改善箇所説明図

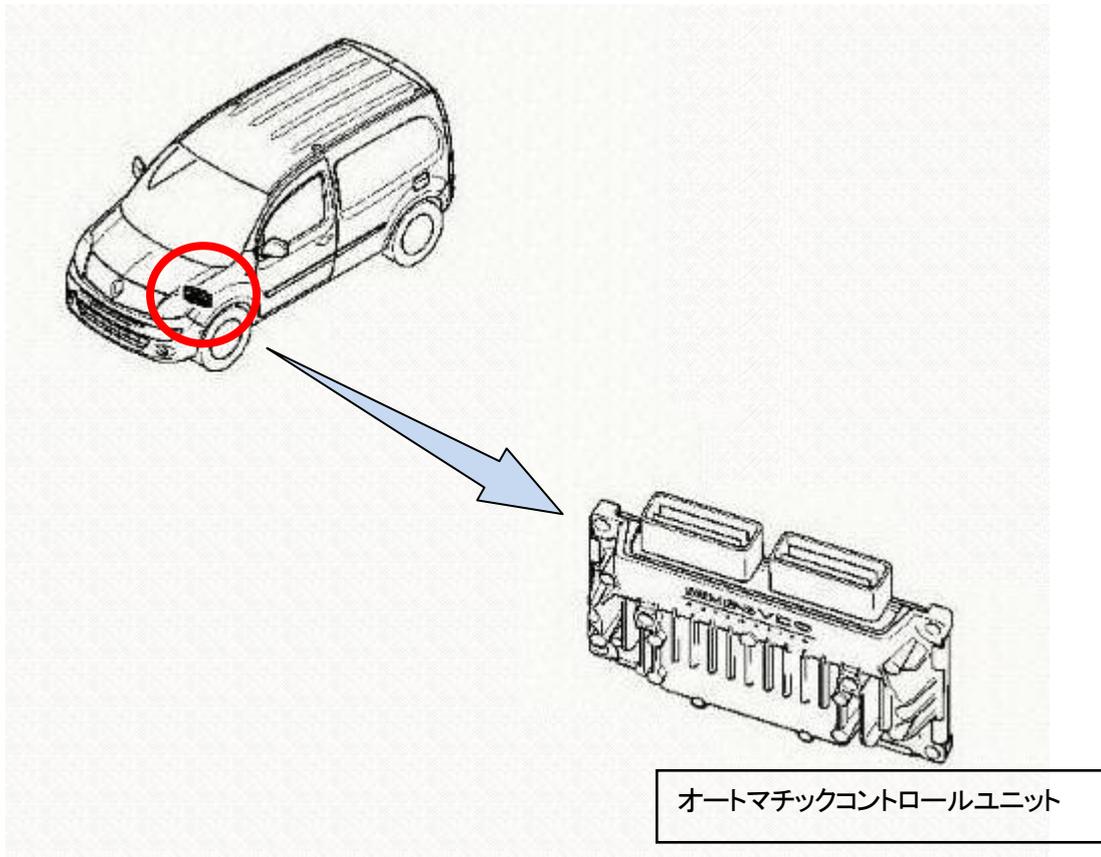
オートマチックコントロールユニットの変速を制御するプログラムが不適切なため、極低速時の1速から2速への変速の際に、必要以上にエンジンの出力トルクが抑制され、エンジンが停止するおそれがある。

全車両、対策されたプログラムに変更する。
